GOVERNO DO ESTADO DE RONDÔNIA
Departamento Estadual de Estradas de Rodagem e Transportes - DER

Análise nº 9/2024/DER-GOA

ASSUNTO: Anteprojeto - Estudo Técnico - Anteprojeto Recuperação Ponte da Vala (0051241217) e Estudo Técnico - Detalhamento do Reforço (0051241362).

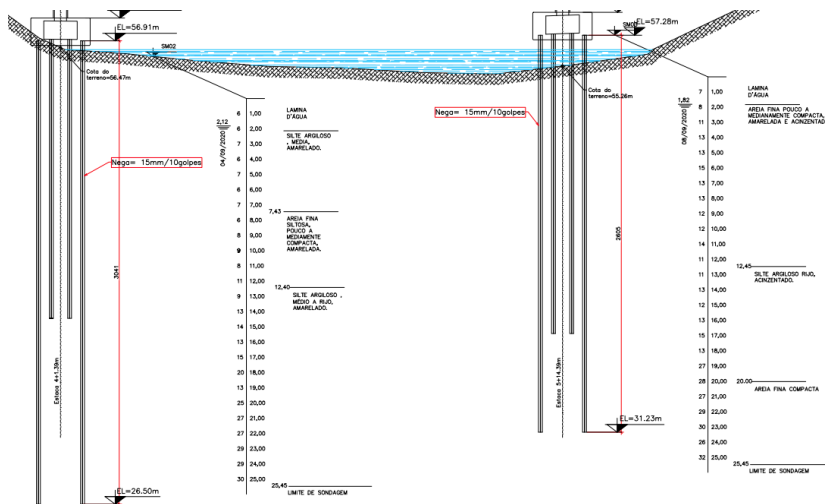
1.6. Na página 131 do memorial foi informado sobre base regularizada nas travessas, não sendo possível identificar tal base no anteprojeto executivo.

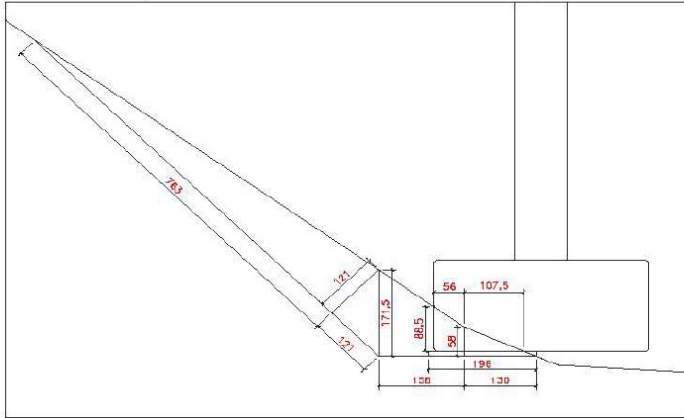
2.5. Quanto ao item 1600408 referente ao apicoamento manual de concreto na infraestrutura dos blocos, não foi possível identificar o motivo pelo qual o item foi multiplicado por 2, diferindo assim da área calculada de forma.

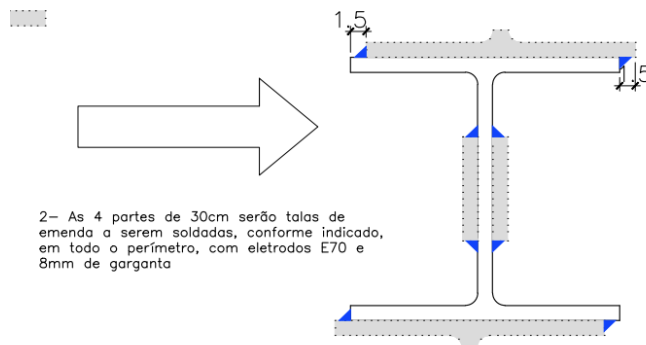
2.8. O item 1106057 do concreto magro não compreendemos da onde foi retirado a dimensão de “ (6,35+0,10 x 2) ” (pág. 150)

LIGAÇÃO ESTACA / BLOCO

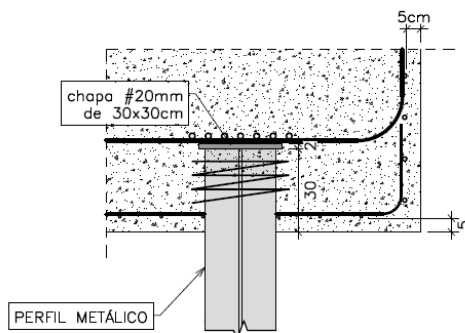
2.10. Os eletrodos para a soldagem das emendas das estacas não constam no orçamento, assim como a chapa de ligação da estaca/bloco.

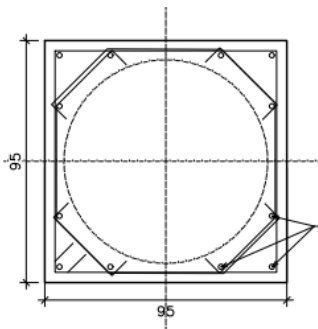
3.2. Aumentará 5cm na travessa? (pág. 131)

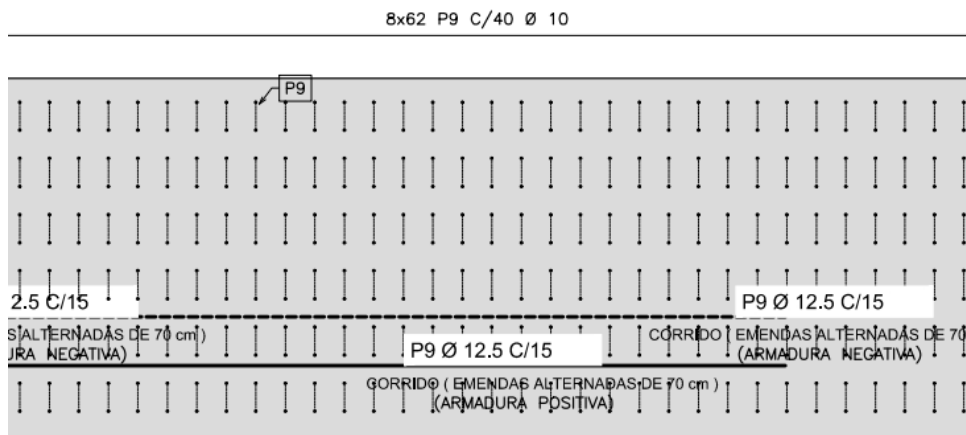
4.2. Na prancha nos grampos da laje a nomenclatura está incorreta, deveria ser P10 (prancha 04)
